内部培训教室、办公室、休息室改为宿舍、管理室
准备室改为公共活动区域

拟变更

二层平面图 (一) 1:100

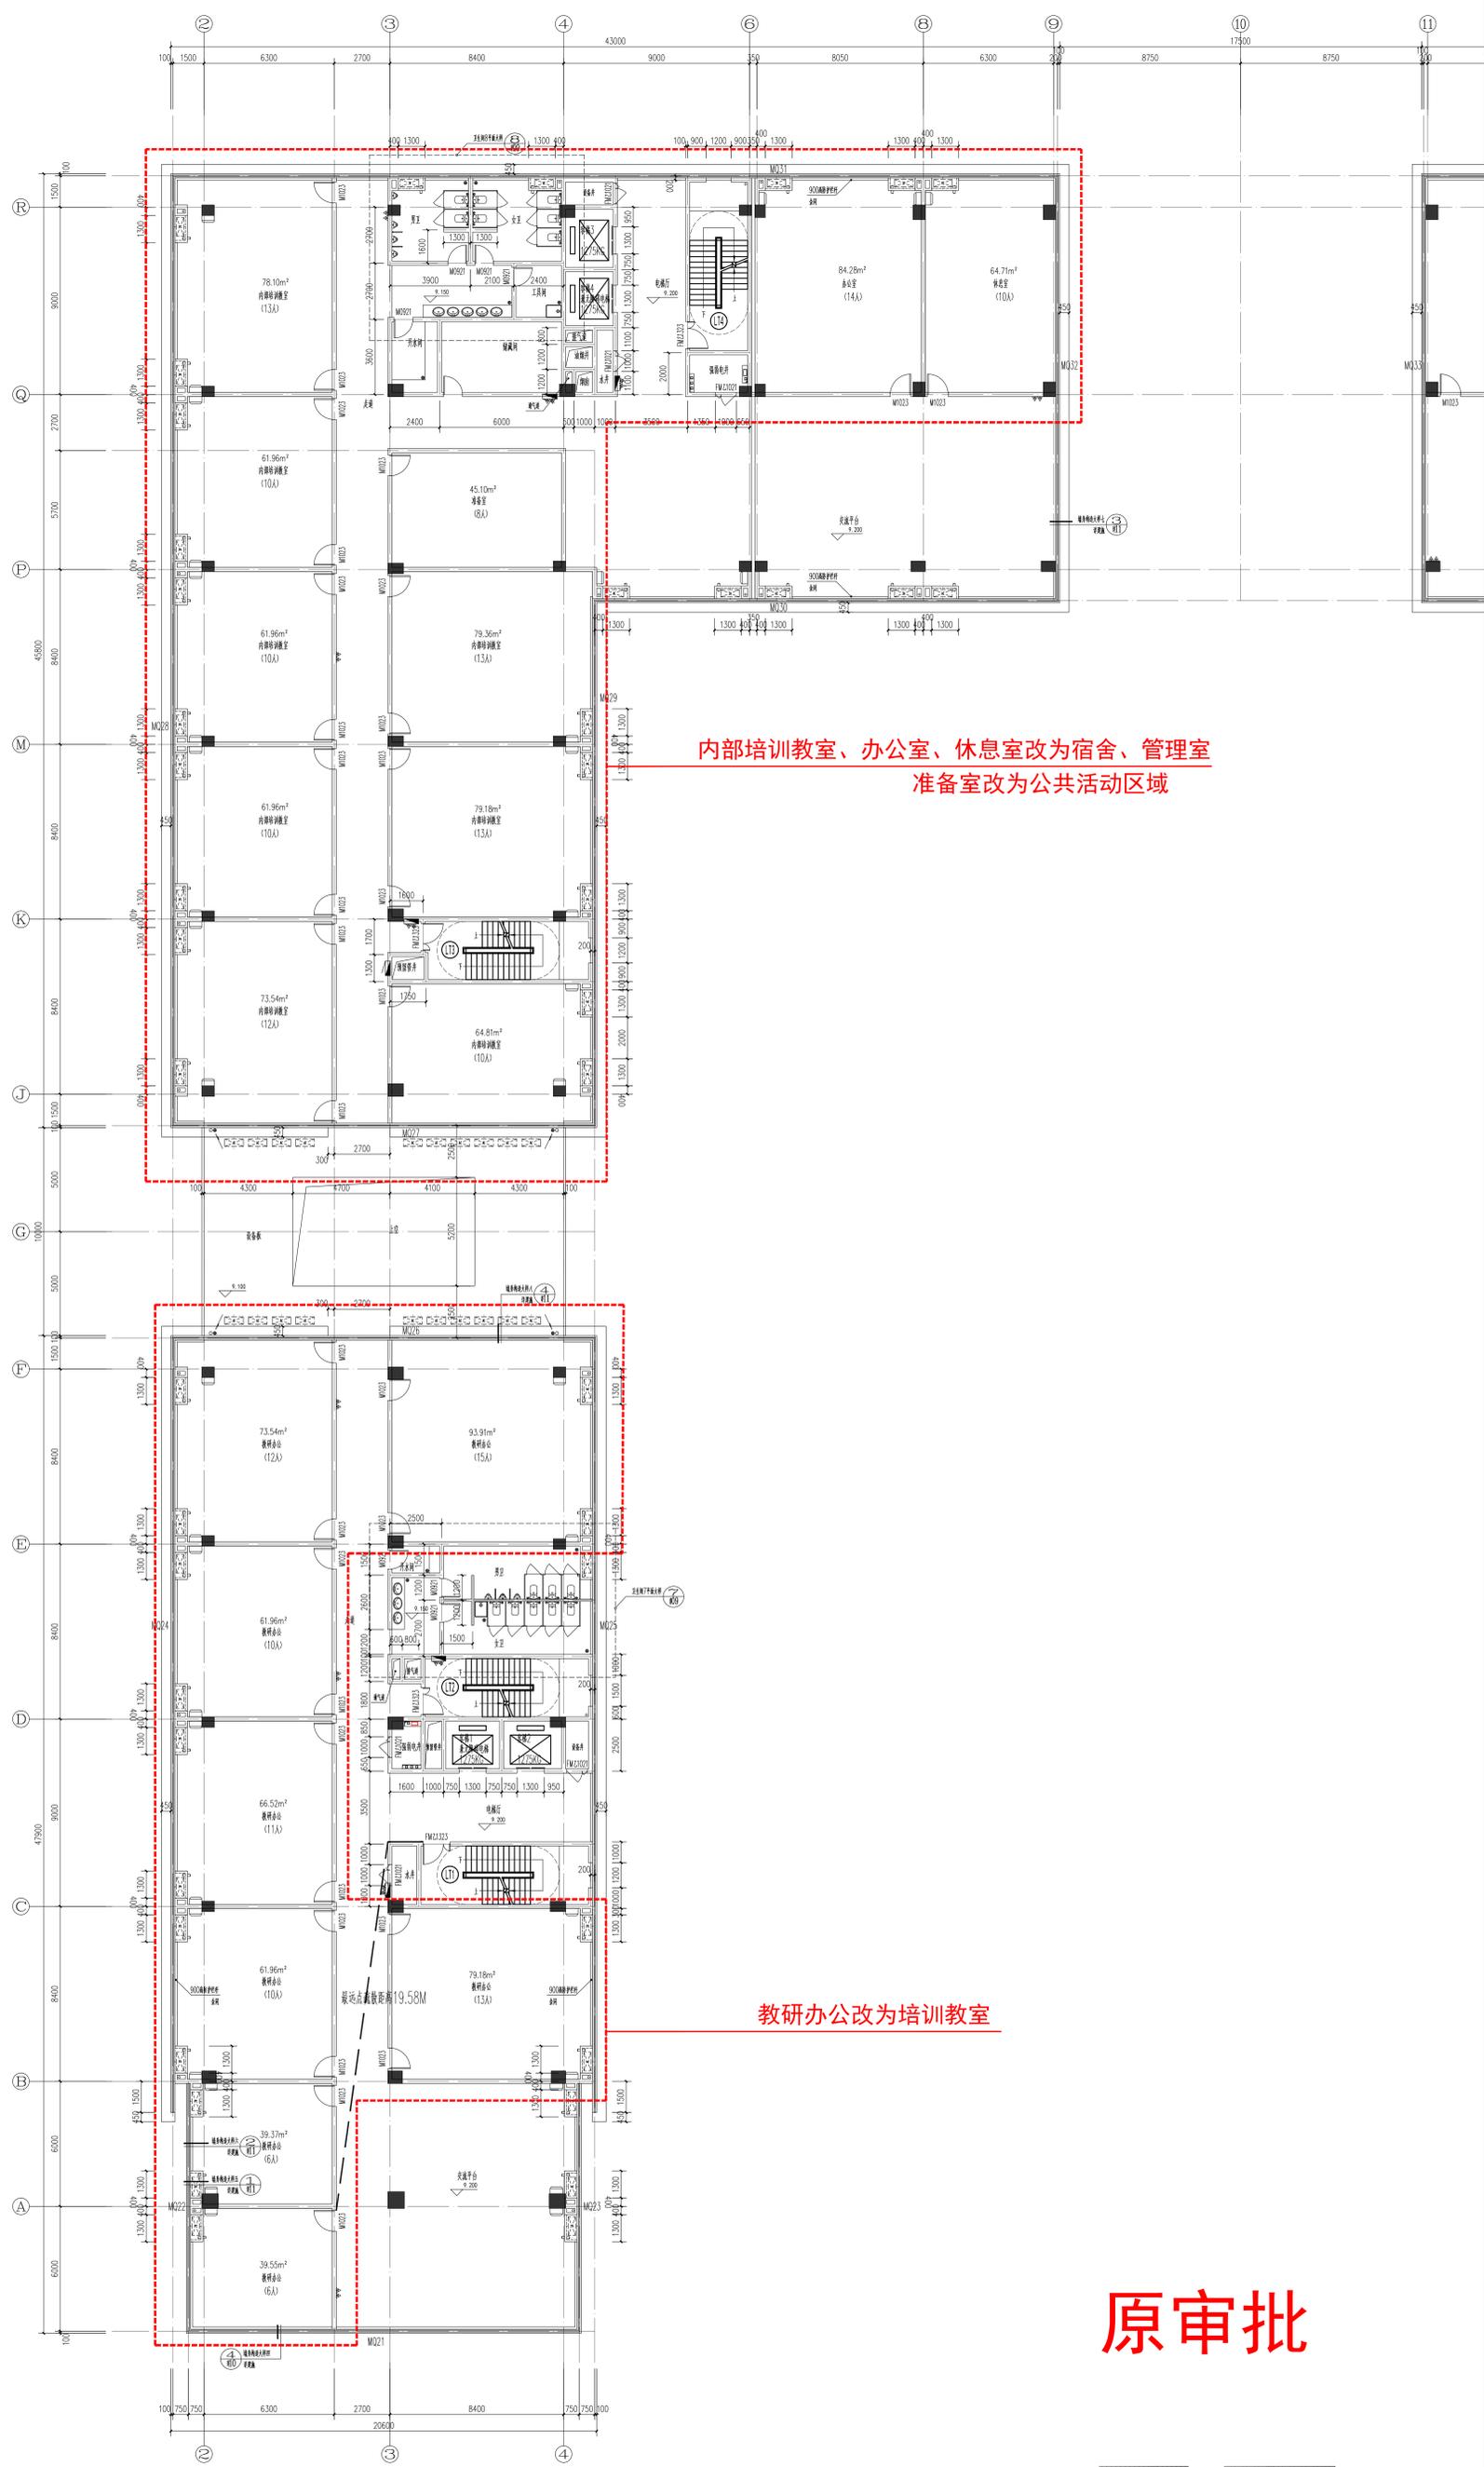
教研办公改为培训教室

三层平面图 (一) 1:100

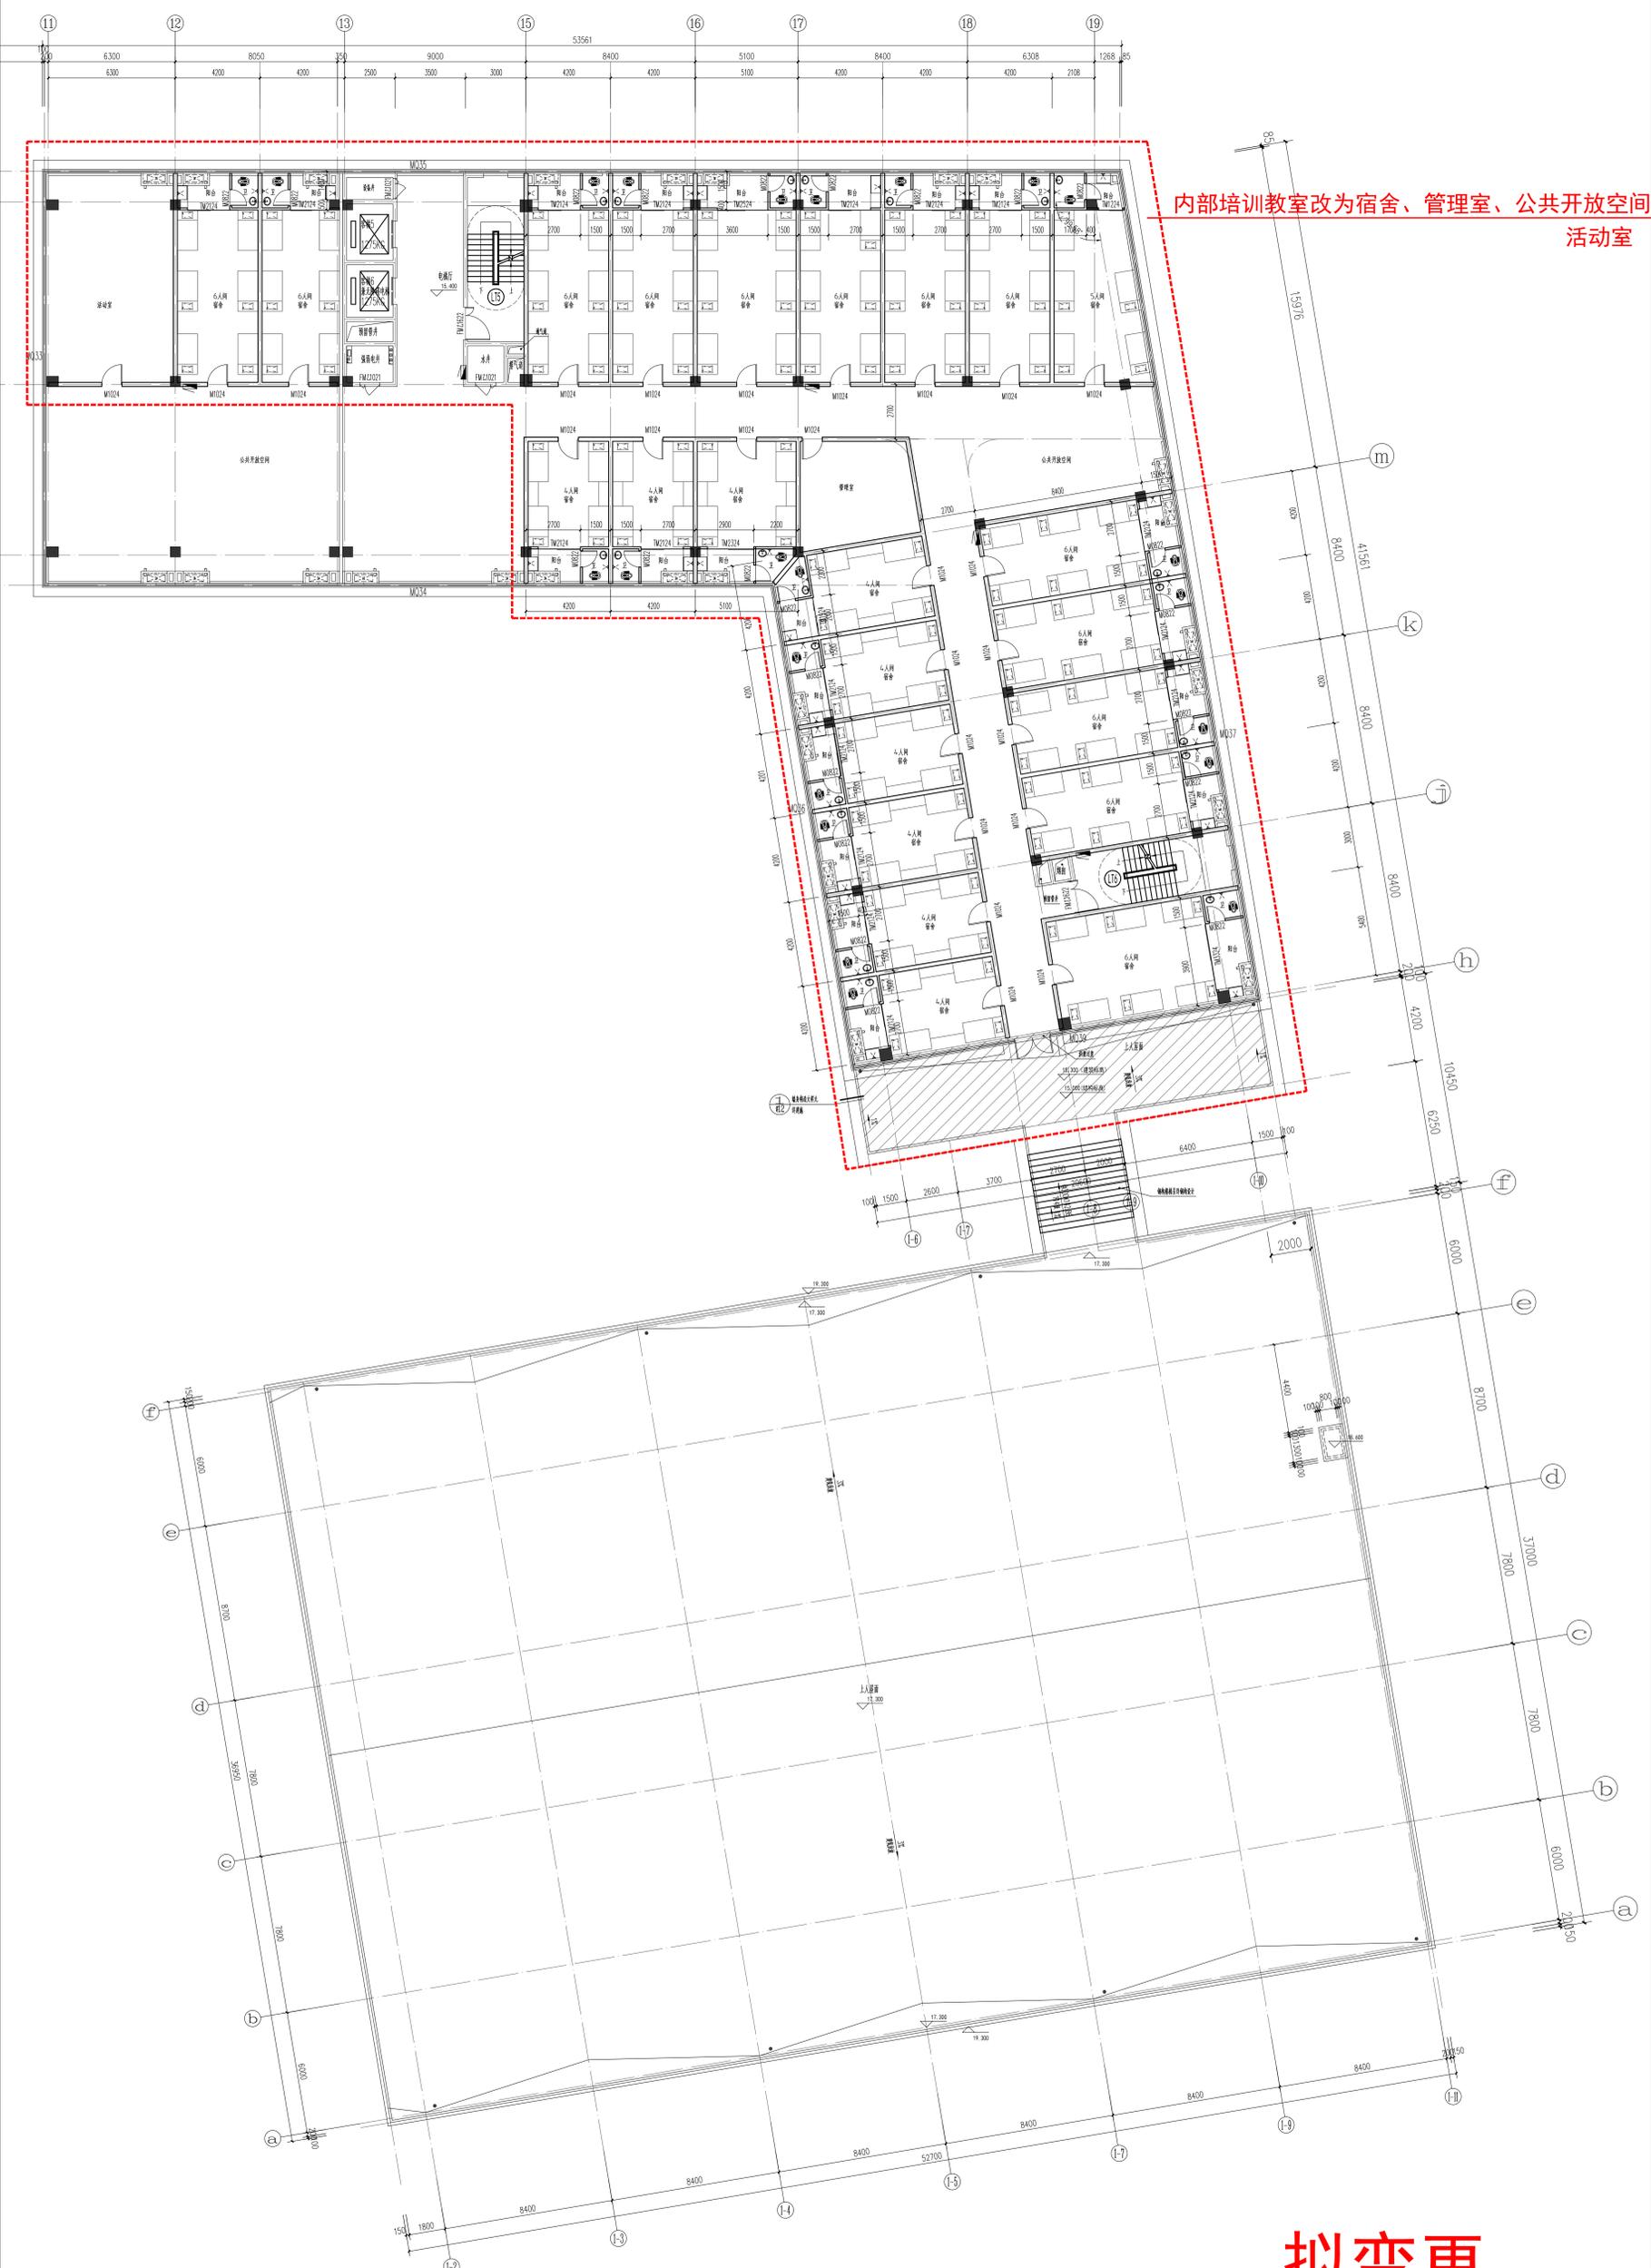
内部培训教室、办公室、休息室改为宿舍、管理室
准备室改为公共活动区域

教研办公改为培训教室

原审批
